（仮称）白山三ヶ野太陽光発電事業
環 境 影 響 評 価 準 備 書
補 足 説 明 資 料

令和 6 年 1 2 月

パシフィコ・エナジー白山合同会社

太陽電池部会 補足説明資料 目次

3. 対象事業実施区域内の水の流れについて【準備書 P14-17】

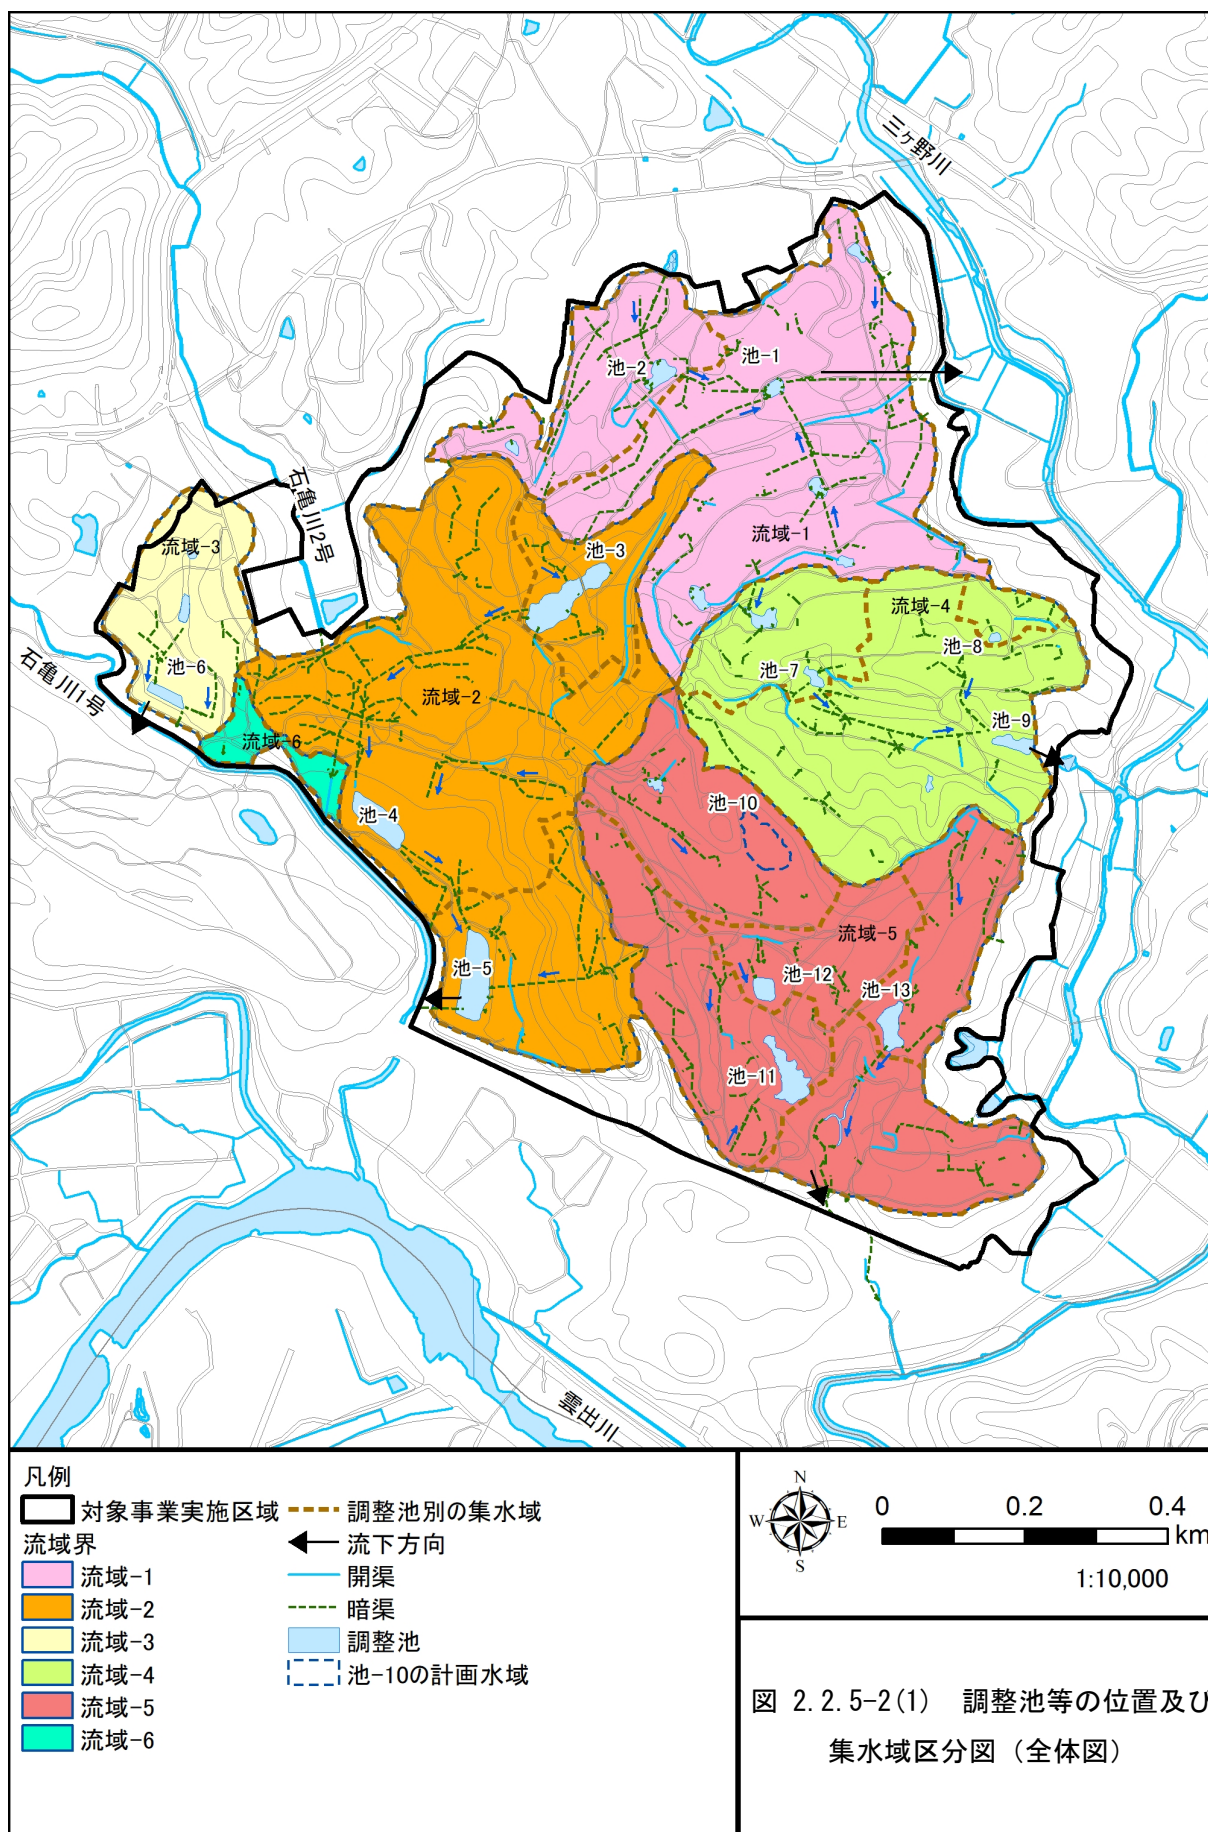
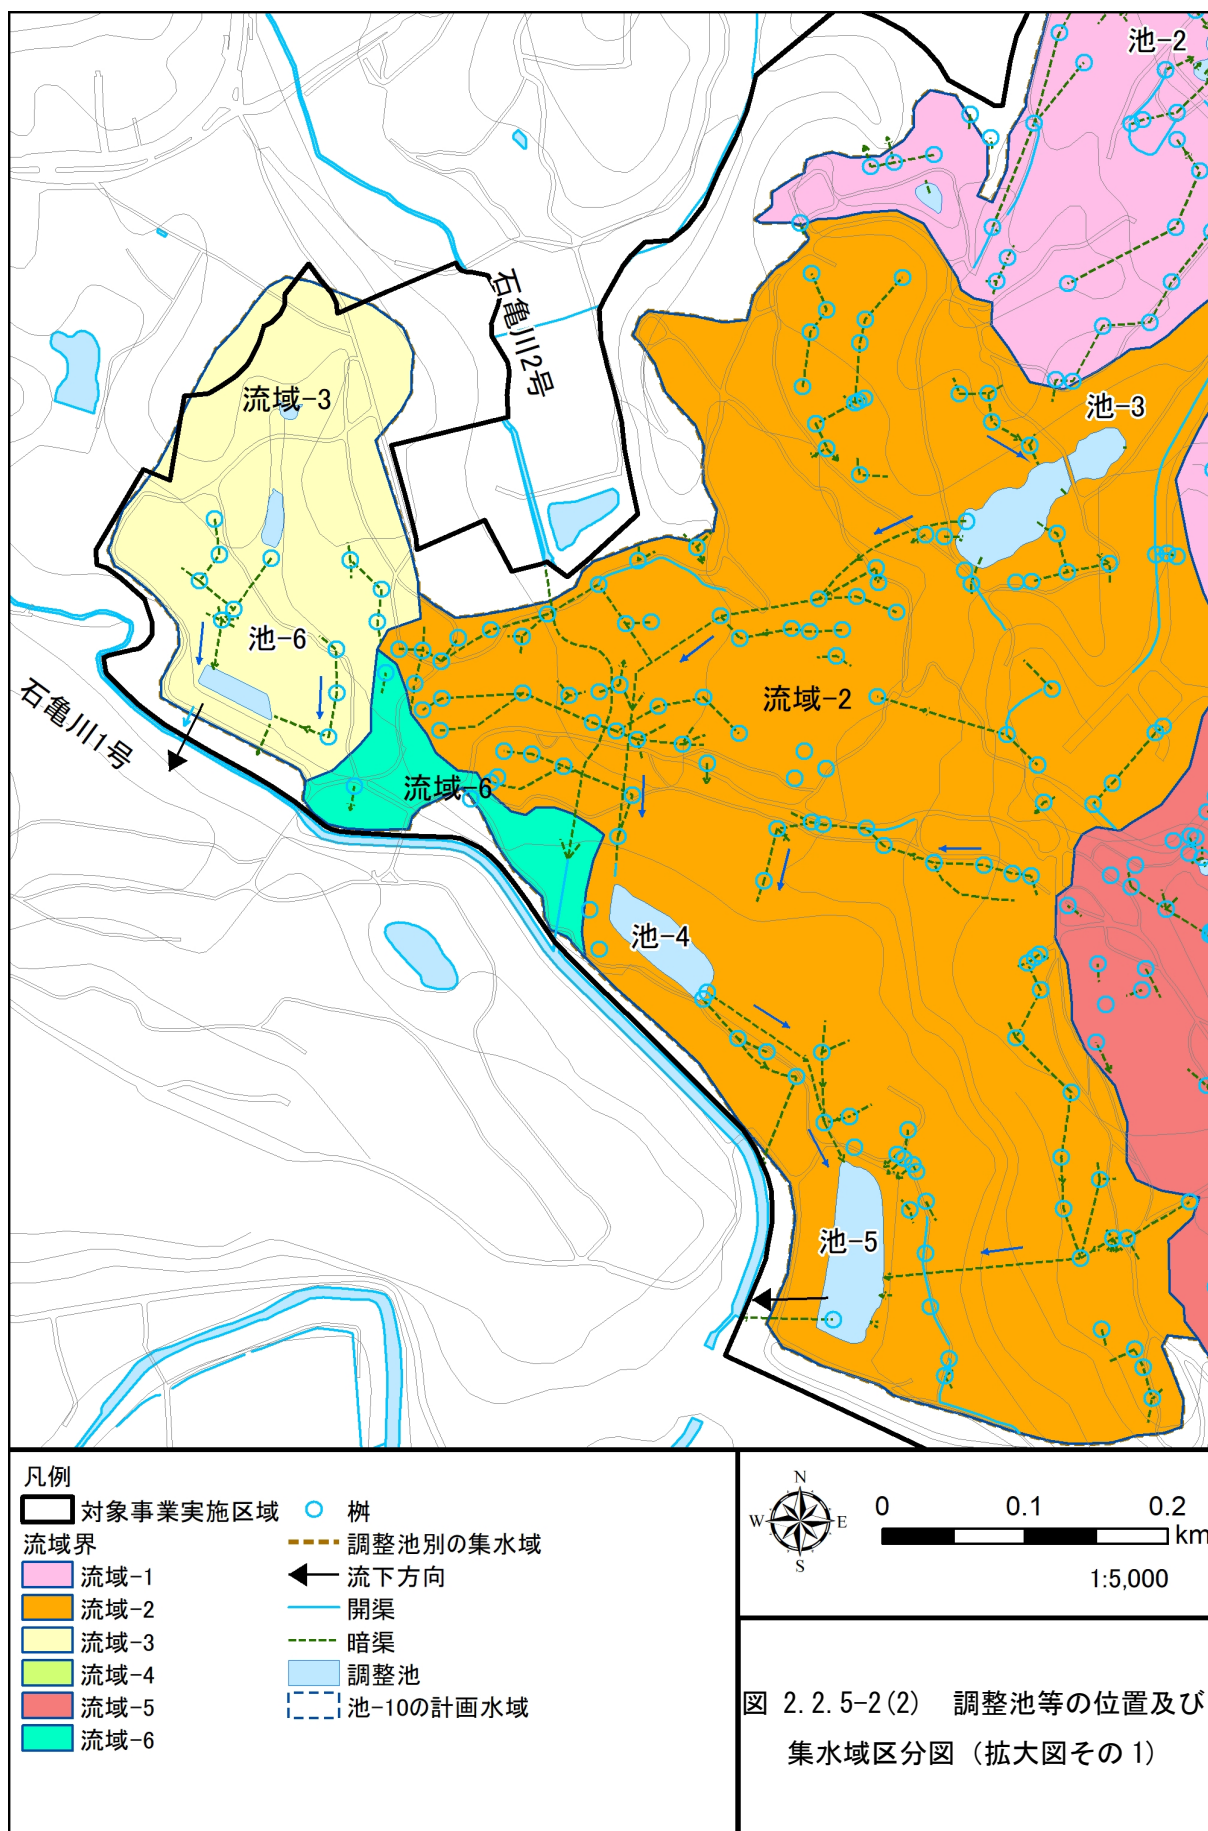
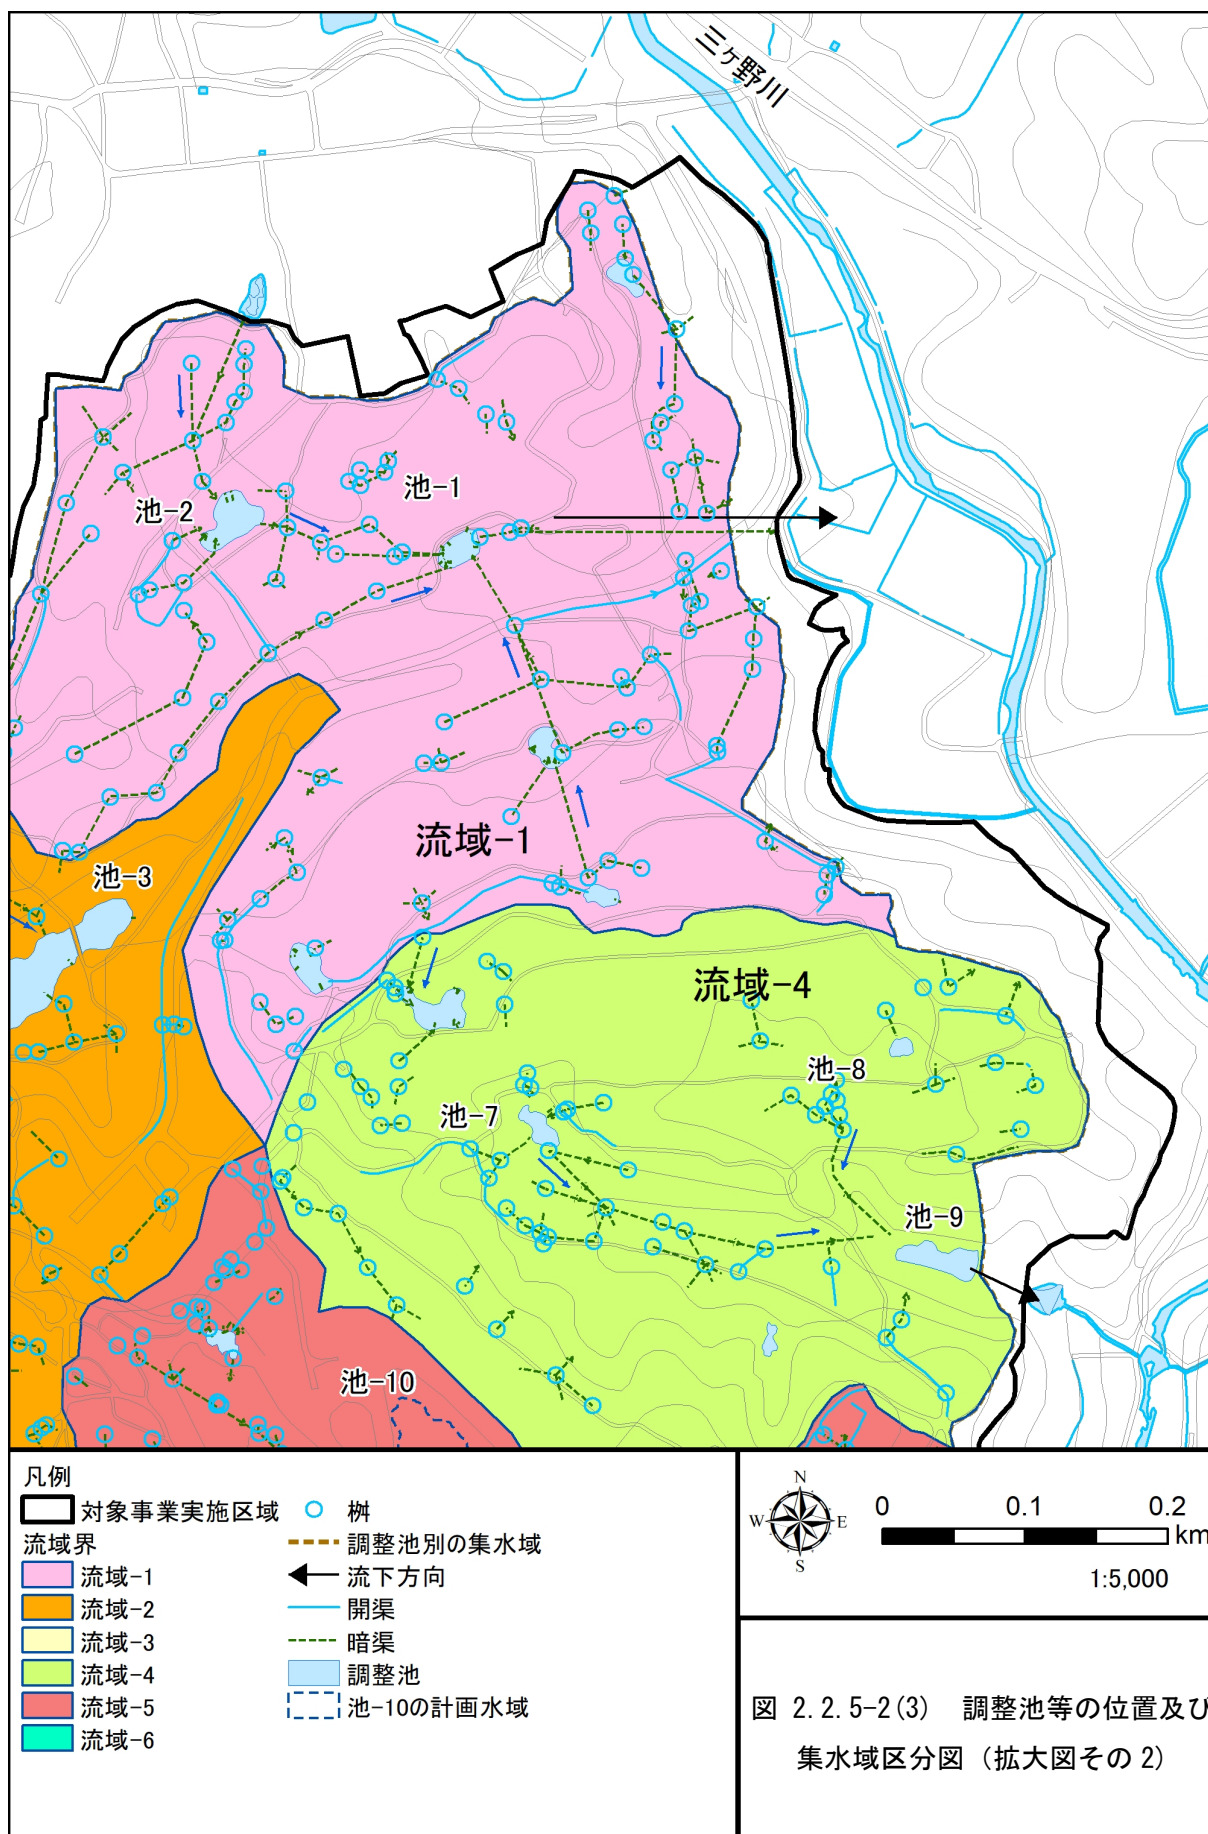
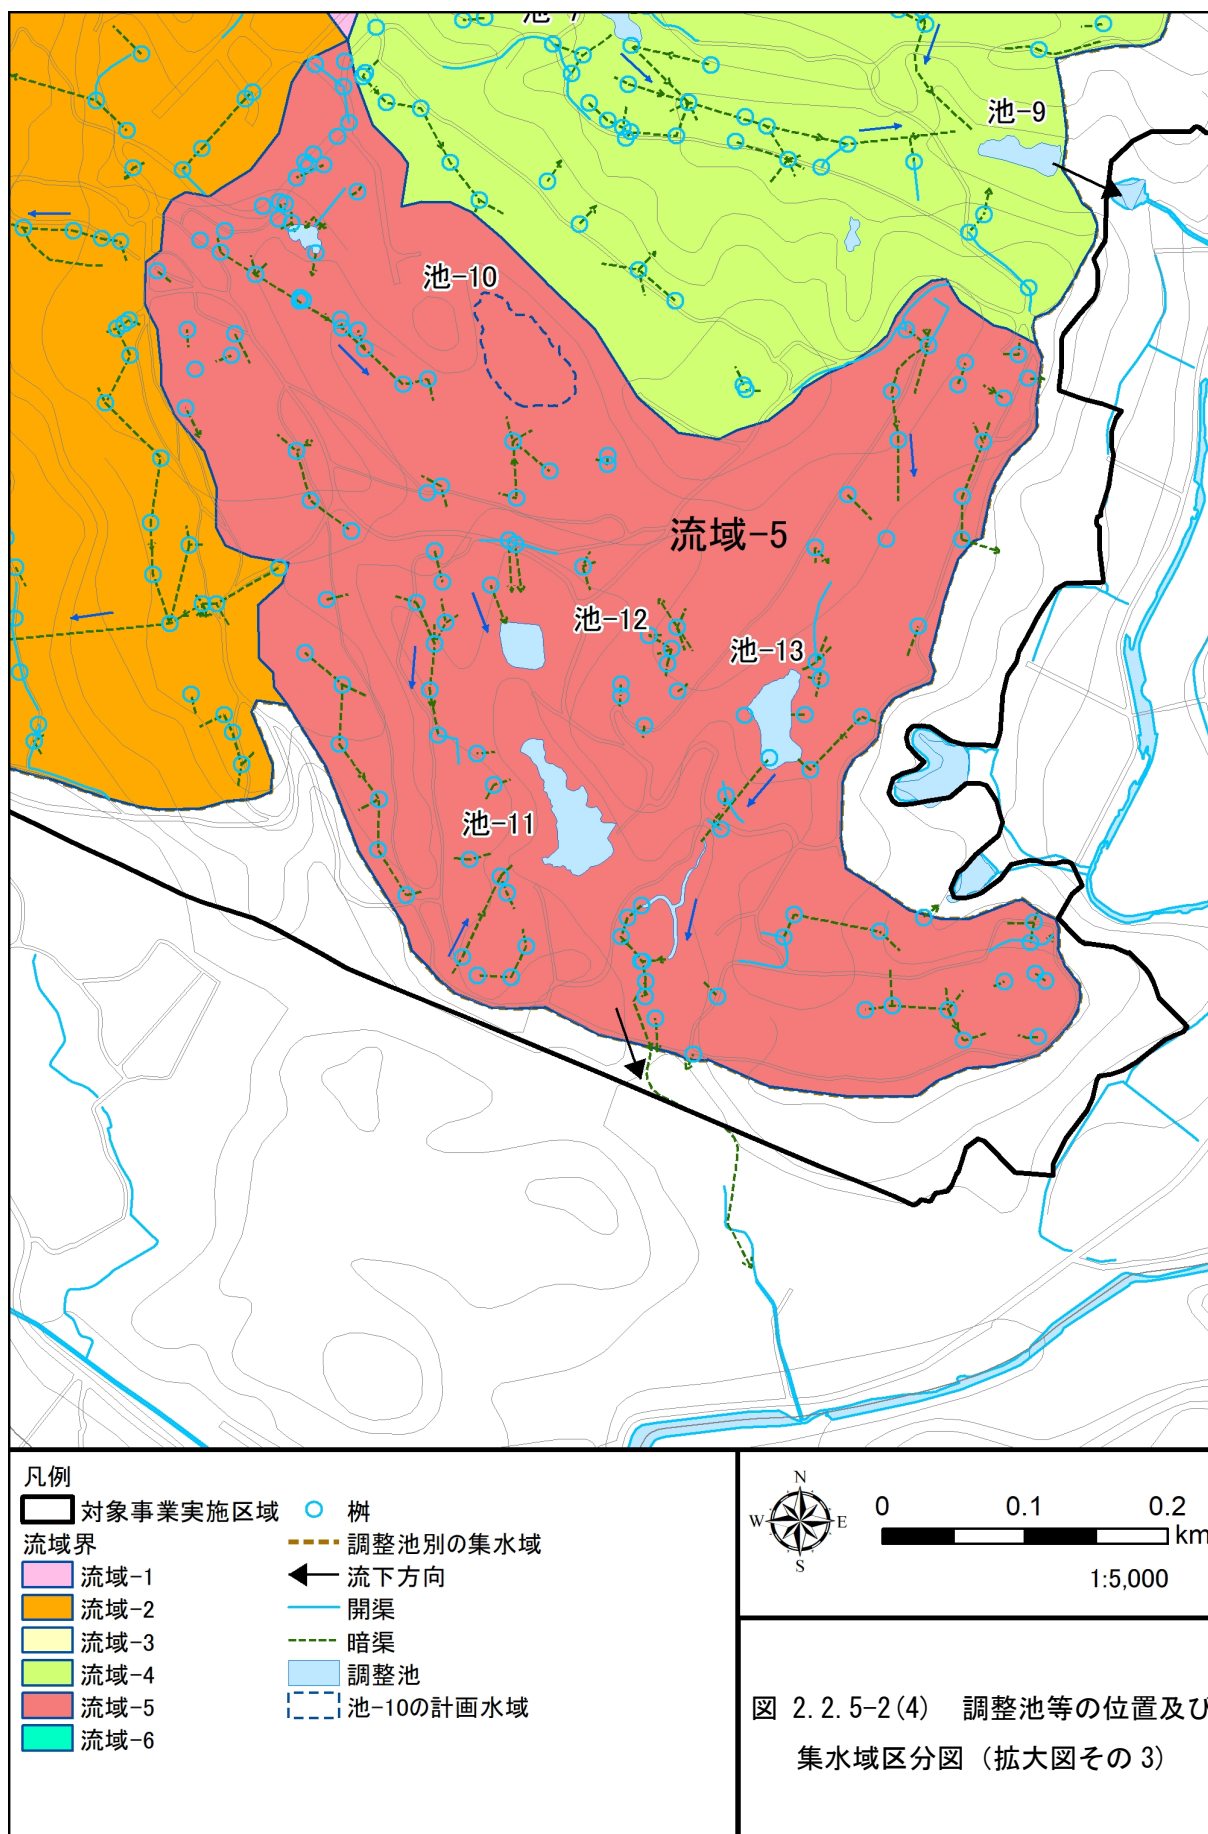
図2. 2. 5-2だけからは流域内の水の流れがわかり難いので、質問します。

- ①大きな矢印が池から対象事業実施区域外に出ていますが（例えば池-1, -5, -6, -9）、これは池からの排水が暗渠等を通じて河川に直接注ぐということですか？
- ② 流域内での大凡の水の流れが分かるように工夫できませんか？

- ① 対象事業実施区域外への矢印についてはご指摘のとおりです。池-1 からの排水は暗渠、池-9 からの排水は堰からのオーバーフローで対象事業実施区域外に流出し、そこからは開渠で周辺の水田等からの排水が流入しながら三ヶ野川に流入します。池-5 からの排水は暗渠、池-6 からの排水は堰からのオーバーフローで直接石亀川 2 号に流入します。
- ② 水の流れのおおまかな方向について、図中に矢印を追加した図を次ページ以降に示します。また、これらの図を評価書に記載します。
